WIND FARM SELVA PIANA

REPLICA ALLA RICHIESTA DI
INTEGRAZIONI DEL MIBAC

Il presente documento è finalizzato a fornire le integrazioni richieste dal MATTM con nota prot. 26344 del 14.04.2020 a seguito della nota del MIBAC prot. n. 7662 del 27.02.2020, acquisita il 20.03.2020 con prot. MATTM/20191, perfezionata dalla nota 8356 del 04.03.2020, acquisita con prot. n. MATTM/ 21477.

Mapa degli impianti eolici in un raggio di 20 km dall'impianto proposto

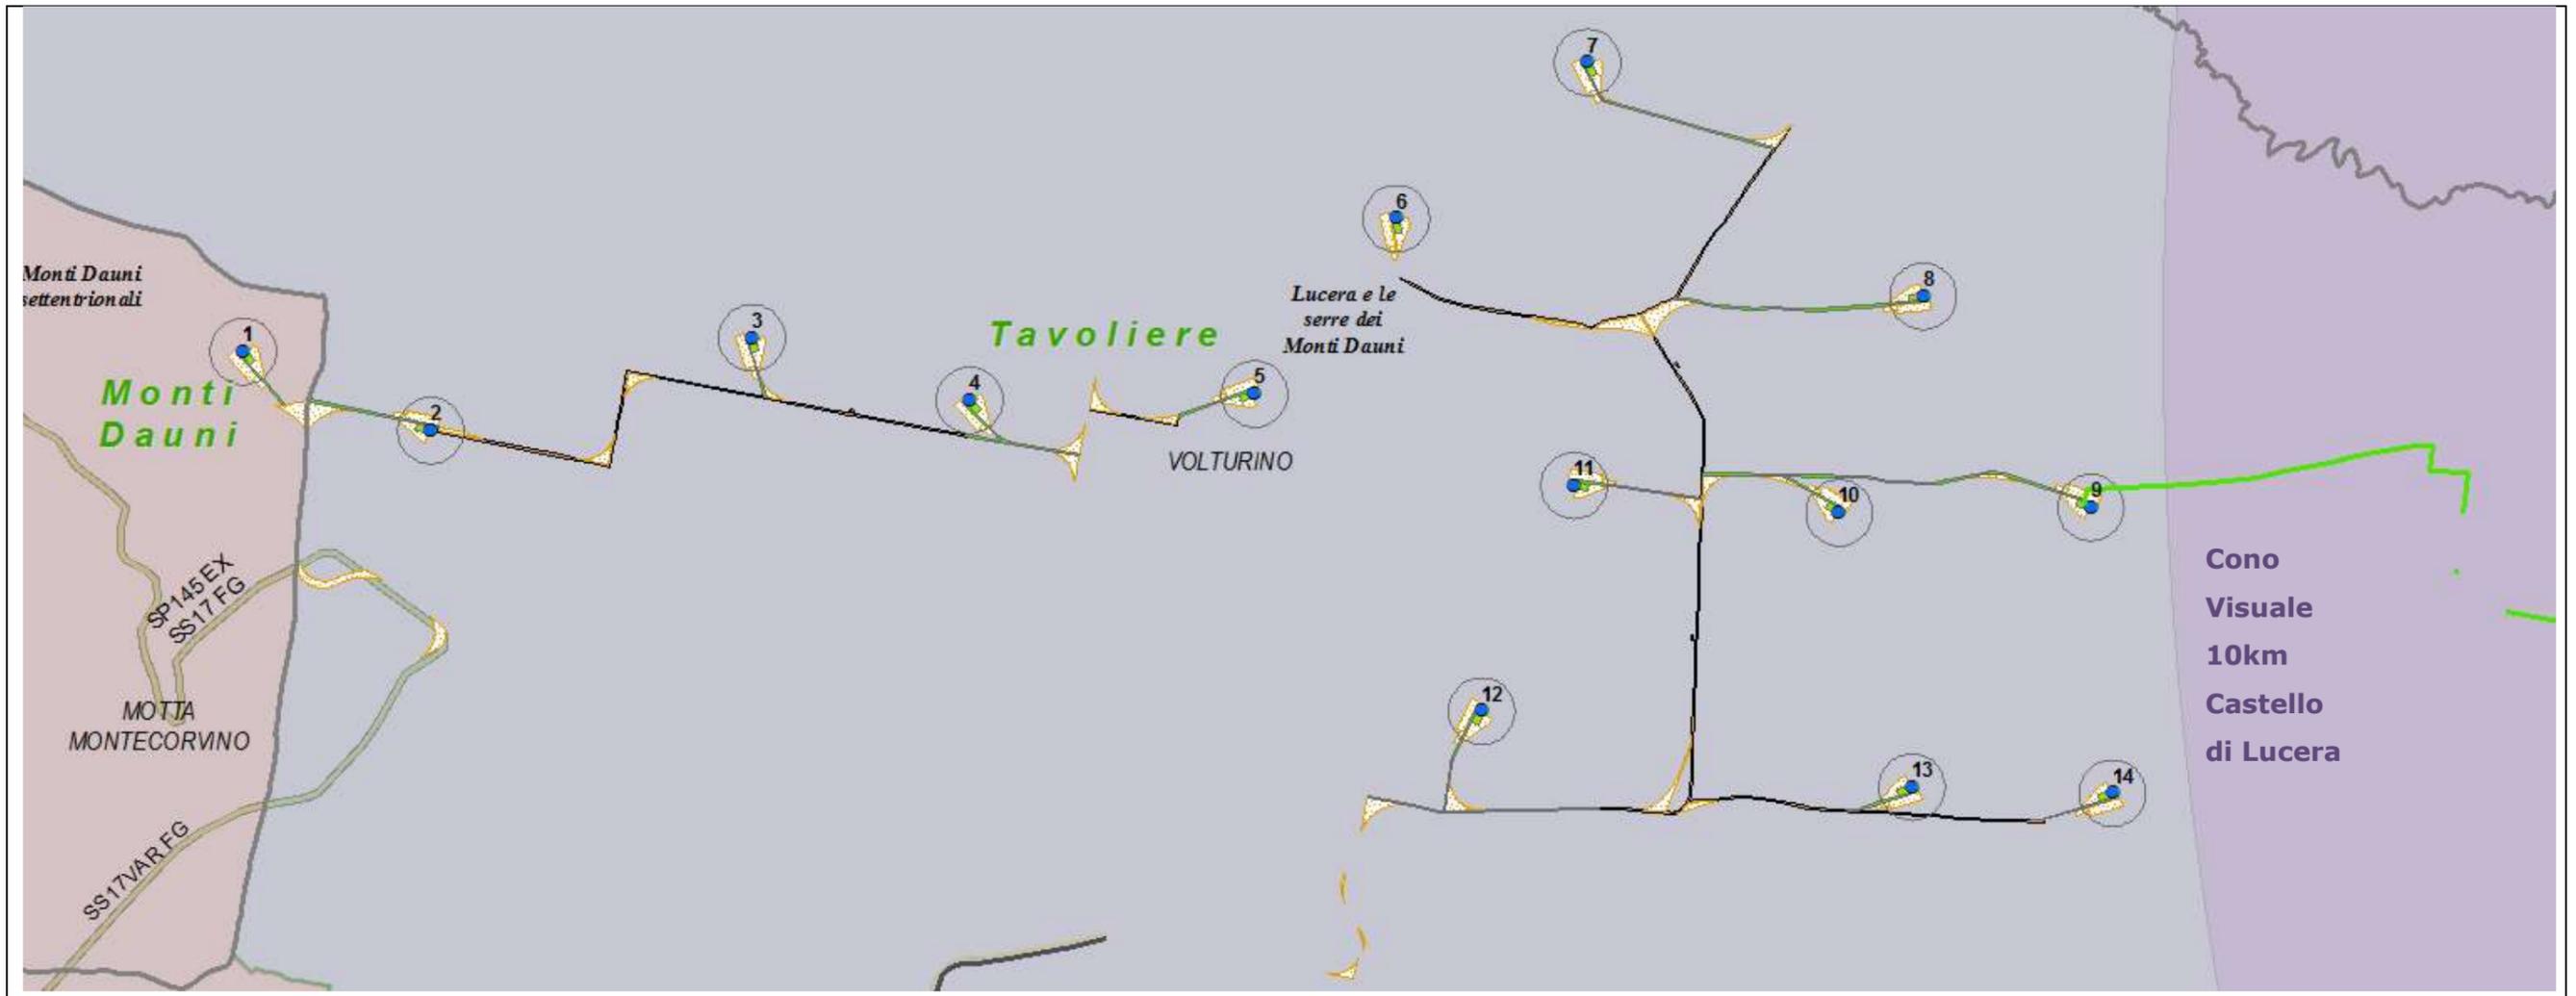
Richiesta integrazioni come da nota del MIBAC prot. n. 7662 del 27.02.2020:

- Mappa dell'intero impianto eolico con evidenziato l'UCP Cono visuale fino a 10 Km del Castello di Lucera e di Castel Fiorentino con riportate in dettaglio le aree corrispondenti ai generatori 9 e 14 e il centro del cono visuale, ad integrazione di quanto graficizzato nella tavola 6.3.2 e nella relazione paesaggistica al punto 7.3.3, pag. 136.

2 RAPPRESENTAZIONE IMPIANTO EOLICO DI PROGETTO E IMPIANTI EOLICI DEL DOMINIO NEL RAGGIO DI 20 KM DALL'IMPIANTO PROPOSTO

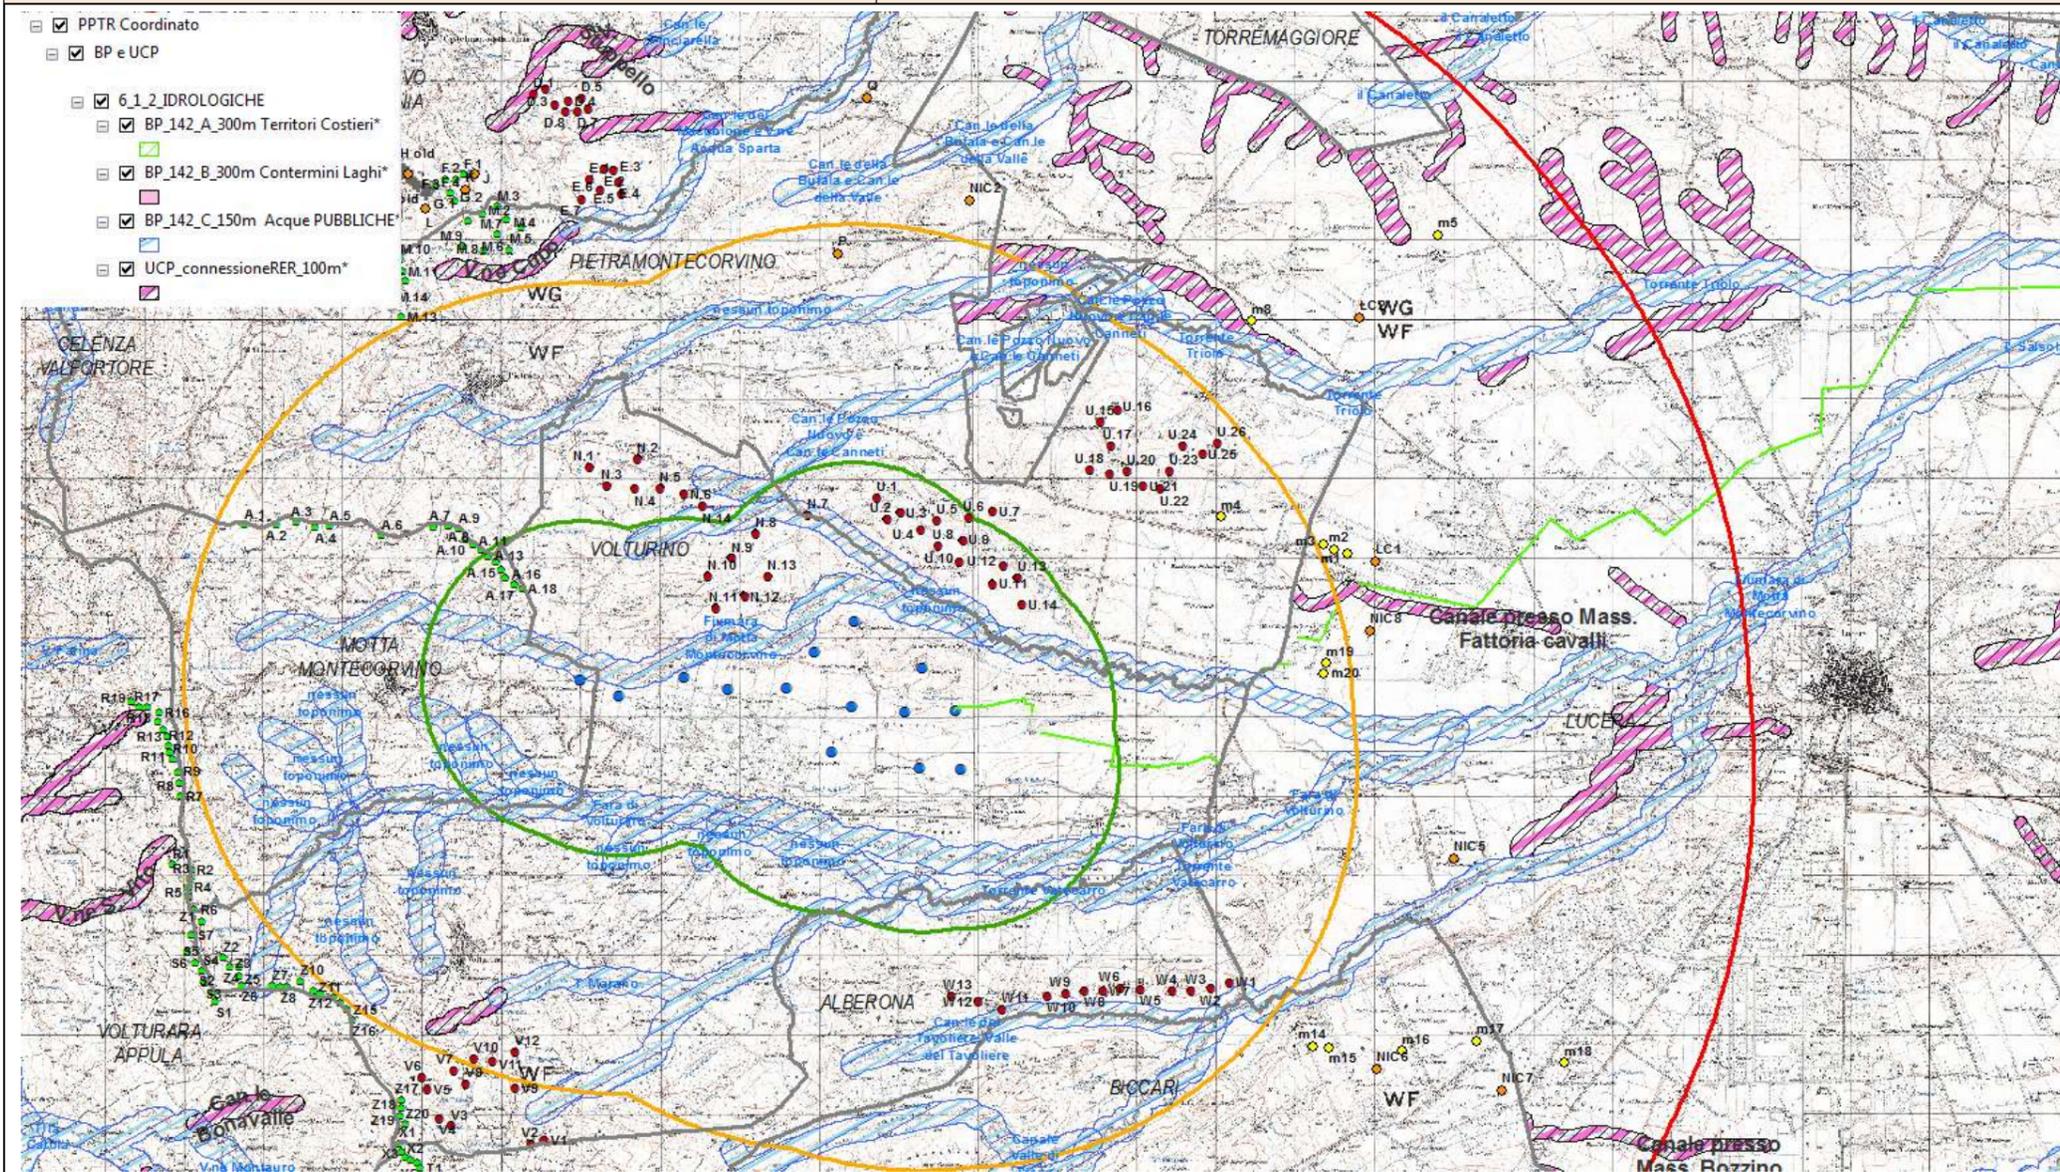
Fonte : scheda d'ambito del PPTR "MONTI DAUNI"
Sez. B 2.3.1 - Monti Dauni settentrionali
Invarianti Strutturali (sistemi e componenti che strutturano la figura territoriale)

Il sistema dei principali lineamenti è costituito da: il crinale della catena appenninica e dalla successione di controcrinali che degradano verso il Tavoliere; le vette principali (M. Cornacchia 1151 m; Monte S. Vito 1015 m); Questi elementi rappresentano i principali riferimenti visivi della figura e i luoghi privilegiati da cui è possibile percepire il paesaggio del Tavoliere..

Regole di riproducibilità delle invarianti strutturali
La riproducibilità dell'invariante è garantita

- Dalla salvaguardia dell'integrità dei profili morfologici che rappresentano riferimenti visuali significativi nell'attraversamento dell'ambito e dei territori contermini;

L'effetto del cumulo degli impianti FER può essere verificato tramite i fotomontaggi già proposti. Significativi, a parere della scrivente, il FM da un punto di vista prossimo al Castello di Lucera che inquadra l'area vasta comprendendo, oltre all'impianto di progetto, anche il dominio degli altri impianti eolici e fotovoltaici.

Anche se compreso insieme agli impianti esistenti nell'inquadratura di area vasta, l'impianto di progetto, sia da solo che in cumulo con gli altri, non pregiudica minimamente il riconoscimento dell'invariante strutturale, e specificatamente del profilo del crinale appenninico e dei controcrinali, che rimangono perfettamente riconoscibili.

Pertanto è garantita la riproducibilità dell'invariante
